# 浜岡原発の敷地地盤の審査状況 と批判的検討

—原子力規制委員会審査会合に関連して—

2018年1月24日  
JSA *e* マガジン編集委員会 発行

図-6 H断層系の分布範囲と北側傾斜の範囲<sup>加筆</sup>

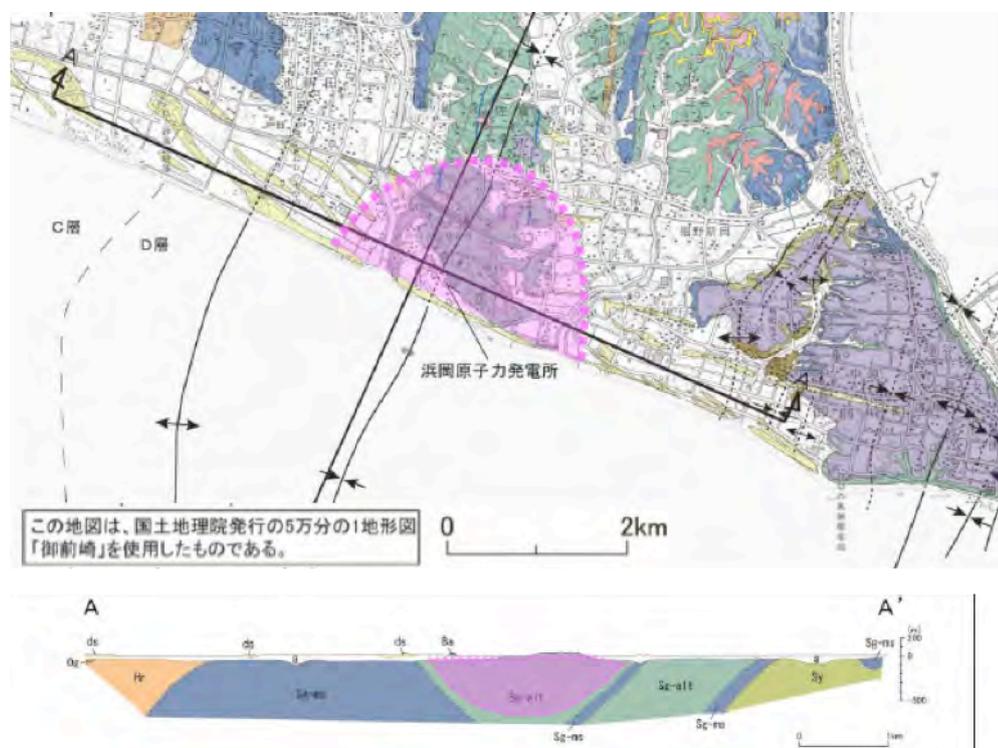
H断層系の規模について、中部電力は従来の説明内容を一転した。すなわちH断層系は、比木向斜を中心に深さ方向はK-6からK-8の凝灰岩層(数百m)の深さ、地表は東西2~3kmの幅、北は相良層が北側に傾斜している範囲と重なっていると述べた。比木向斜を中心という考えは『安全性の検証』の主張に応えたような内容である。一方でH断層系が6万年以降に滑っていない根拠とされた断層である図-6に示す36H01断層は何の説明もなく対象外となった。

中部電力は1978年の3号機増設申請から40年近く経って初めて図-6に示すH断層系の平面規模(陸上部)を示した。原子力発電所の直下にありながら断層の平面規模の提示に40年も掛かったのは中部電力の消極的な態度と審査当局の緩いチェック体制(=馴れ合い体制=原子カムラ)故だったと強く指摘したい。

H断層系を海底地すべりと説明するならば、その規模の3次元的な説明が必要だろう。地すべりの初端(冠頂部)と終端への言及が求められる。終端のすべり先の特定は海底下なので困難であるにしても、図-6の破線に示すH断層系の分布範囲は陸上なので直接踏査ができ、形成要因を検討できる。

図-7 中部電力の説明する H 断層系の形成要因<sup>資料)</sup>

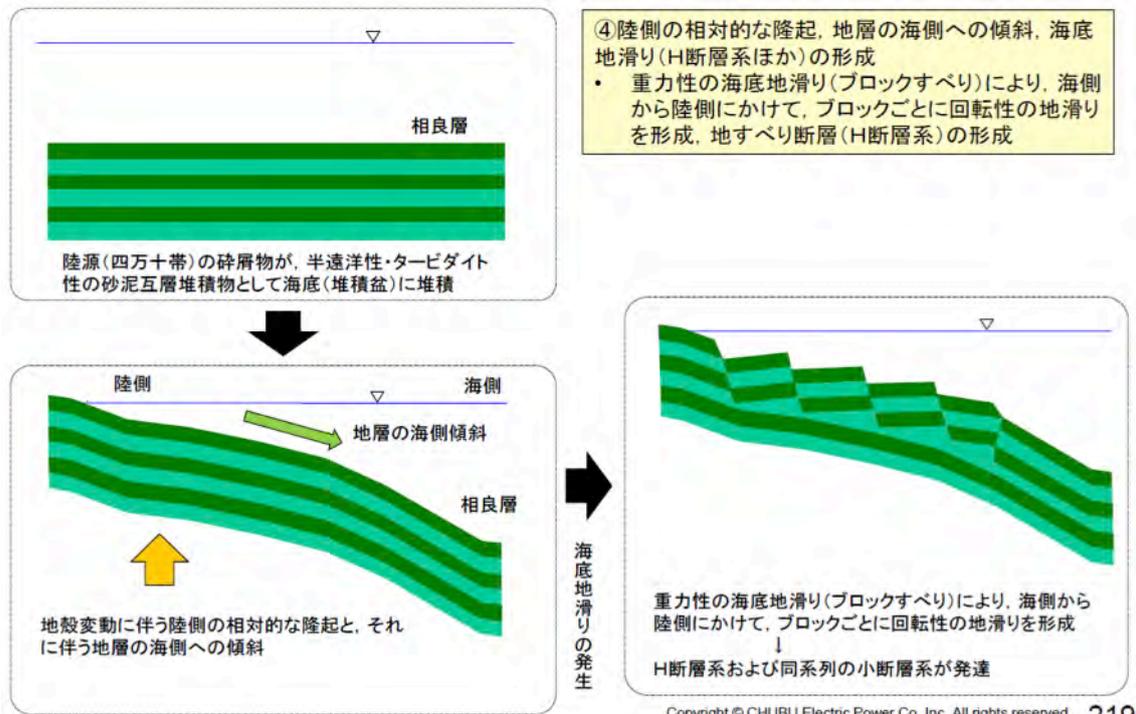
形成要因について中部電力は、相良層が未固結・半固結の時期に、南側傾斜の滑り面の下で引張応力場における重力性の海底地すべりと説明した(図-7)。これまで両論併記されていた表-1の形成要因(a)「深い場所での塑性変形」は否定された。

中部電力は「陸側の相対的な隆起、地層の海側への傾斜」をH断層系の形成要因と述べているが、2007年の耐震バックチェック時に指摘を受けた“北側傾斜では南側に

地すべりはしない”に対する反証がなく、「陸側の相対的な隆起」が起こった時期や図-8に示す現在の地層構造との関係を説明していない。

図-8 浜岡原発敷地地盤は現在、南側ではなく北側に傾斜している<sup>加筆)</sup>

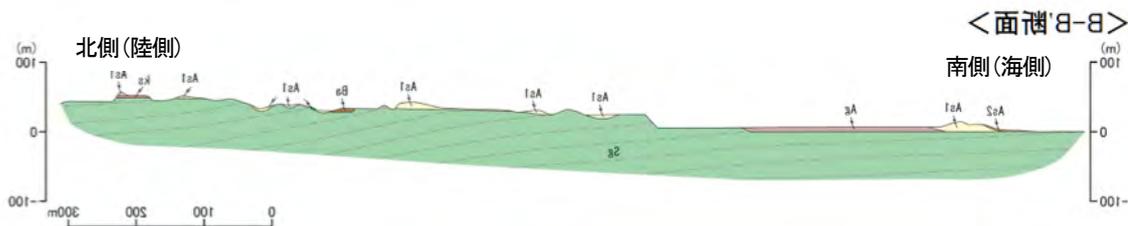
図-7 と対比する為に<B-B' 断面>の左右を反転した。<B-B' 断面>は比木向斜にほぼ平行な断面である。

図-9 上載地層法の対象断面 (BF4 トレンチ, T11 地点, B-ライン立坑) <sup>資料)</sup>

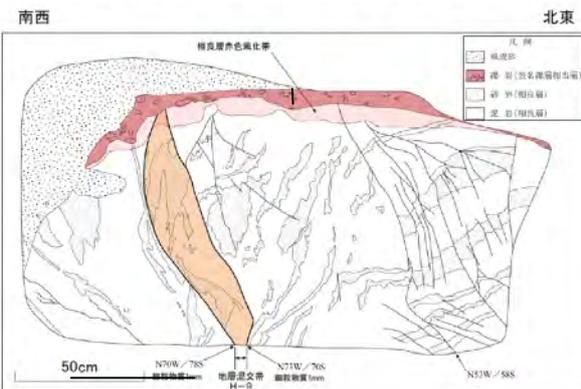
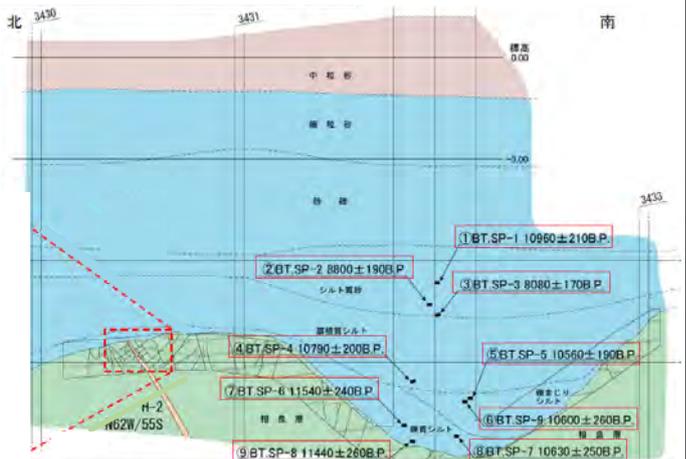
中部電力は、表-3 に示す BF4 トレンチ、T11 地点、B-ライン立坑の 3 地点に上載地層法 (図-2(2)参照) を適用し、H 断層系は少なくとも後期更新世以降に活動していないとした。しかし、T11 地点と B-ライン立坑ではそれぞれ 10 万年、1 万年まで遡るのがせいぜいであり後期更新世以降に活動していない事を証明できない。T11 地点、BF4 トレンチの形成年代に対する見解は 3 章(2)で述べる。

BF4 トレンチ内で観察される古谷泥層相当層は幅約80cm×厚5～10cmでH-9断層を覆っており、T-11地点で観察される笠名礫層相当層は幅約150cm×厚10cm弱でH-9断層を覆っている(図-9)。それらの上に砂丘砂、風成砂が載っているが、両地点とも奥行きを示していないので面的な拡がりは不明である。

不思議なのは、それぞれが古谷泥層、笠名礫層だとしたら、古谷泥層相当層が12～13万年、笠名礫層相当層が8万年(10万年との解釈変更もある)の間、どのようにして10cm程度の層厚を維持できたかということである。福岡<sup>1,2)</sup>は、日本の段丘面等の浸食速度として0.02～0.3mm/年を示しており、これによれば厚さ10cmを浸食するのに300年～5000年しかかからない。

これら上載地層は、後期更新世に海進期、海退期が繰り返され、また地震による津波の痕跡が残されていることを考えると、海水等の氾濫により再堆積したと考えの方が自然である。

図-10 K-6, K-8 凝灰岩層の反射法地震探査図と相良層の概略地質断面図(資料)

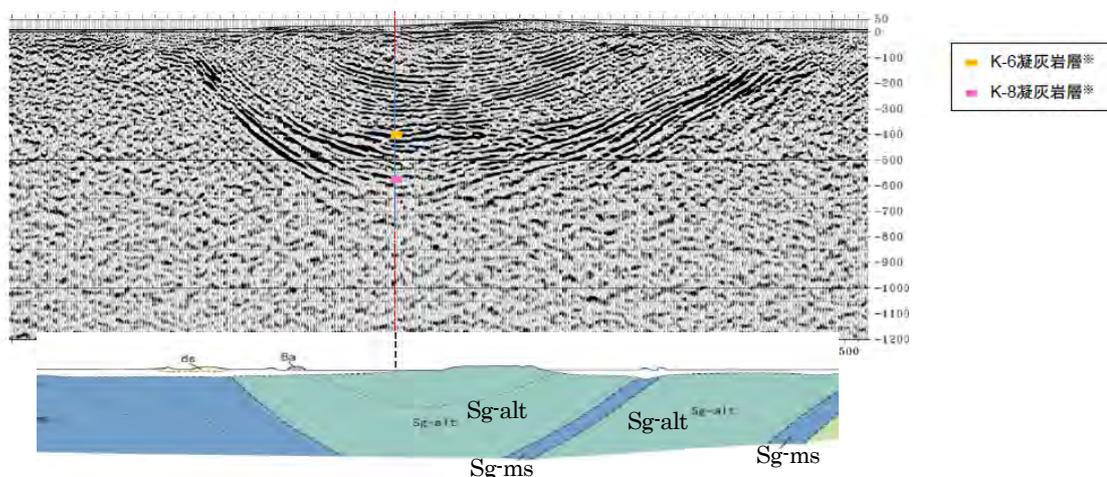
また、図-10のようにH断層系の「深さ方向は、K-6からK-8の凝灰岩層(深度数百m程度)に沿ってすり鉢状に分布」と述べるだけで、凝灰岩層がすべり面になっているのか、両凝灰岩層に挟まれた相良層がすべり面になっているのか、あるいは相良層砂岩・泥岩互層 Sg-alt と相良層泥岩・泥岩優勢互層 Sg-ms の境界面がすべり面になっているのか等について言及がない。『安全性の検証』は、Sg-alt 下面と Sg-ms 上面をすべり面として滑ったと考えることも出来ると述べた。

図-16 反射法地震探査による K-6 凝灰岩層と K-8 凝灰岩層の層厚<sup>加筆</sup>

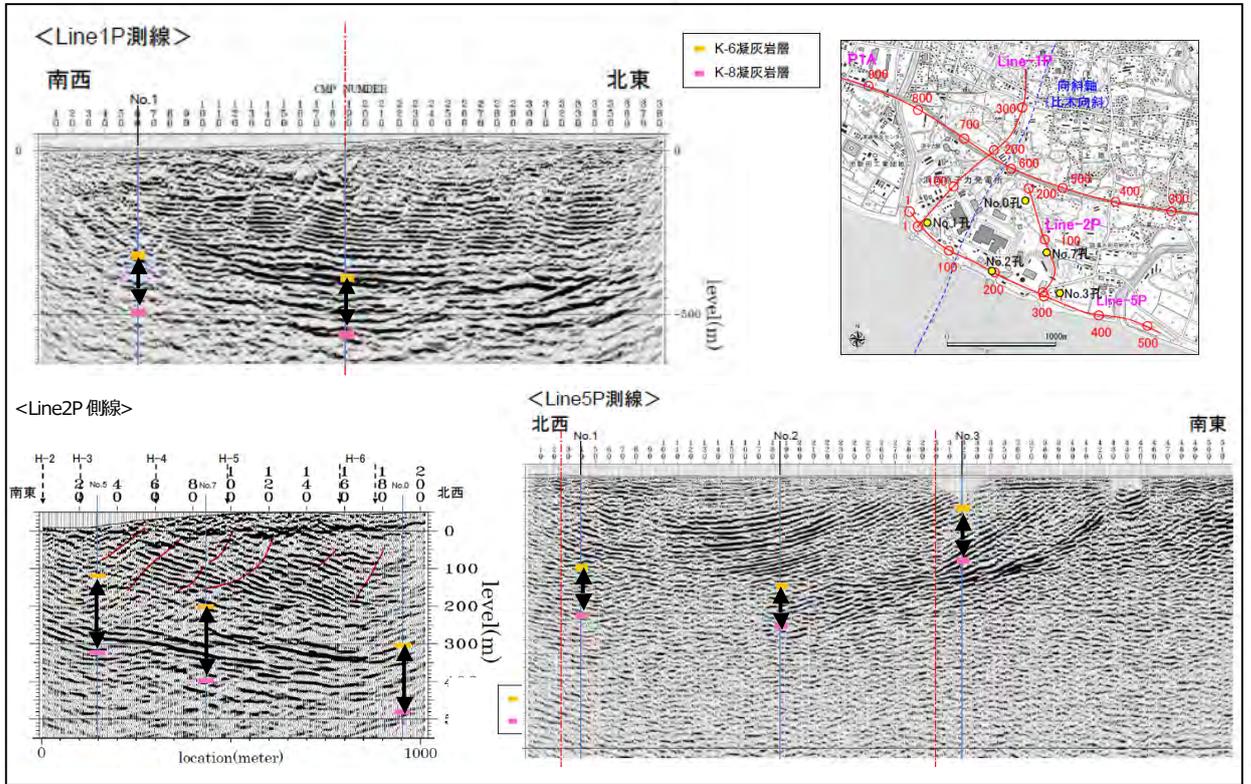
- ② 図-16 に示す反射法地震探査結果からは、K-6 凝灰岩層と K-8 凝灰岩層の厚さに大きな変化は認められない。

図-17 ボーリング結果にみる K-6 凝灰岩層と K-8 凝灰岩層の層厚<sup>資料</sup>

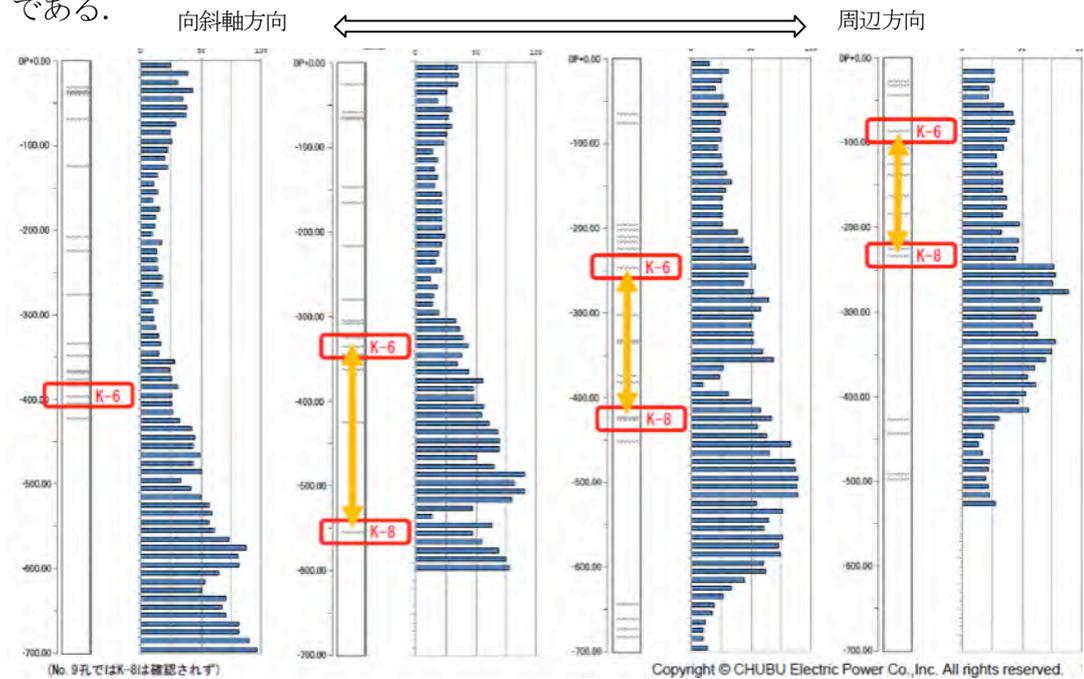
- ③ 中部電力が堆積中に褶曲が始まった根拠としているのが図-17のボーリング結果である。

向斜軸から離れるほど K-6 凝灰岩層と K-8 凝灰岩層の層厚が小さくなっている  
と説明している。しかし、柱状図を良く見ると K-6 と K-8 の 2 つの凝灰岩層に挟  
まっている鍵層数が違っている。反射法地震探査では全体の傾向は把握できるが  
ピンポイントの状況は分からない。その一方、ボーリング結果はピンポイントの  
地盤情報は分かるが、ボーリング孔周辺の情報を代表している訳では必ずしもな  
い。鍵層数が違うという事は、堆積環境が異なっていた事を物語る。中部電力の  
主張には同じ環境下で堆積したという前提条件が必要であるが、この図はそれを  
満していない。

図-20 T-11 地点と模敷地の風化被膜厚の比較 (上左図資料, 上右図加筆)

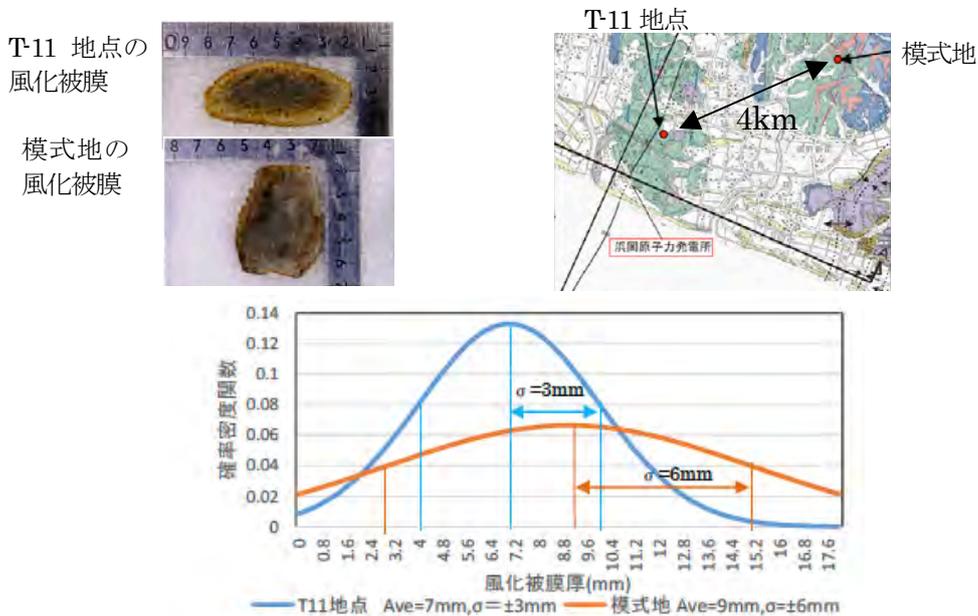
中部電力は、H断層系の活動年代を推定する手段である上層地層法の検討の一つとして T-11 地点とそこから 4 km ほど離れた笠名礫層の模式地の礫層の風化被膜を比較している。風化被膜の厚さが段丘の形成年代と相関を示すとして、両地点の砂岩礫の風化被膜を測定し、T-11 地点で  $7\text{mm} \pm 3\text{mm}$  (=平均値±標準偏差)、模敷地で  $9\text{mm} \pm 6\text{mm}$  を示した。そして「概ね調和的」な結果が得られたとして、T-11 地

点で確認される礫層が笠名礫層に対比されると考えても矛盾しない結果であると結論した。しかし、「概ね調和的」と判断した理由が示されていない。図-20に風化被膜を正規分布で示したが、これを見て「概ね調和的」な結果と結論できるだろうか。「無理が通れば道理が引込む」行為である。

図-23(2) 比木向斜軸に平行な解釈縦断面図(+200 m~-800 m)資料)

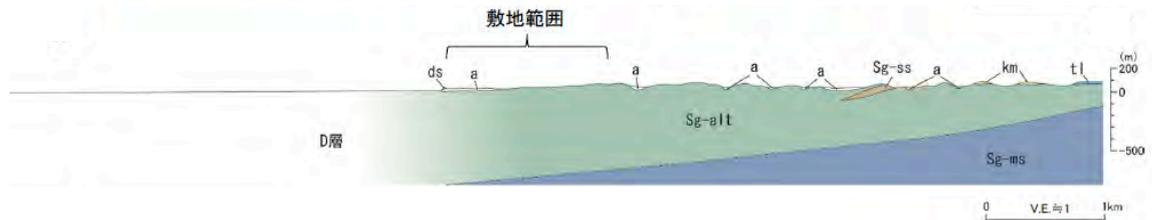
す反射法地震探査記録も数多く提示されている。しかしながら、提出資料中に比木向斜軸に平行な反射法地震探査記録がない。少なくとも H 断層系の規模や形成要因を推定する為に欠かせない資料として用いられるべき場所がない（海岸線に平行な反射法地震探査記録は数多くある）。「解釈断面」はある。しかし記載内容が中途半端である。相良層が北側傾斜している「解釈断面」は深さが 100m に遠く及ばないものであり、一方で深さが 800 m 弱まで記されている別の「解釈断面」には相良層のイメージしか記載されていない（図-23）。

H 断層系との関連で相良層の詳細を知りたくても生データがない。このような状況で H 断層系の形成要因の妥当性を委員、審査員等に審査させているのである。

図-24 (1) これまでの基礎地盤の安定性の検討モデル  
(固定境界では地盤はまったく動かない)

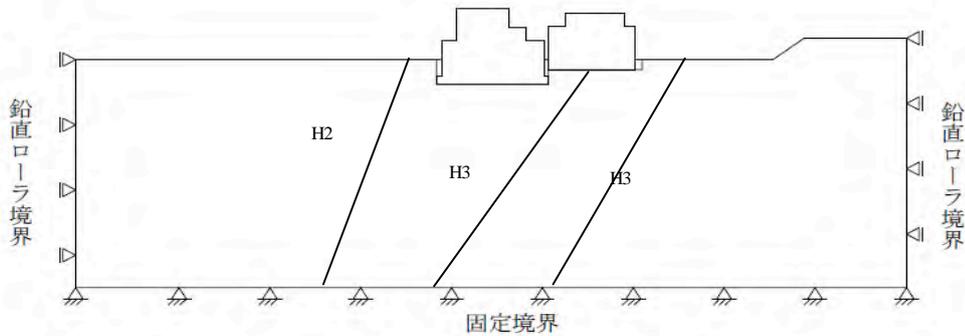
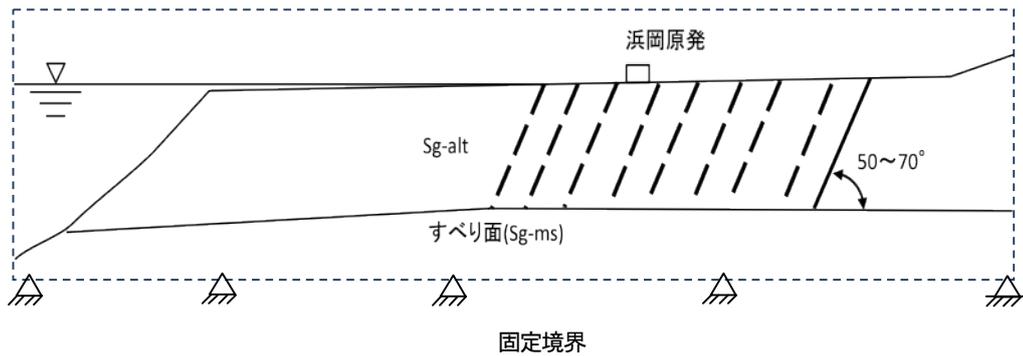
13) 原子力規制委員会が H 断層系を活断層と判断すれば、以下の検討は不必要になるが、従来、バックチェック等で審査されてきたので言及しておく。浜岡原子力発電所の安定性検討では底面固定(図-24(1))という境界条件で安定解析を行ってきたが、今後は H 断層底面のすべり面か、それ以深に固定境界を設け、原子力発電所の安定性を評価する必要がある。
